Mission régionale d'autorité environnementale

**Avis sur le projet de construction et d'exploitation
d'un parc éolien à Mont-Laurent (08130)
de la société Ferme éolienne de Mont-Louis SAS**

n°MRAe 2018APGE72

Menil-Annelles :

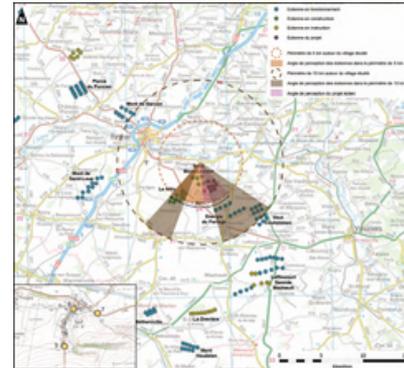
Pour les communes proches du projet, le dossier présente des cartes de saturation permettant d'évaluer l'impact visuel supplémentaire au regard des autres parcs environnants généré par le projet. L'angle de perception du projet est en rose. La perception visuelle des éoliennes existantes à 5 et 10 km est indiquée sur chaque carte (à 5 km en orange, à 10 km en marron).

L'impact paysager de ce nouveau parc sur les communes serait modéré, du fait de l'implantation ayant privilégié un regroupement des éoliennes sur une surface minimale et selon une logique d'inscription sur un pôle éolien existant. Toutefois, l'angle de perception d'éoliennes sera augmenté pour chacun des villages environnant
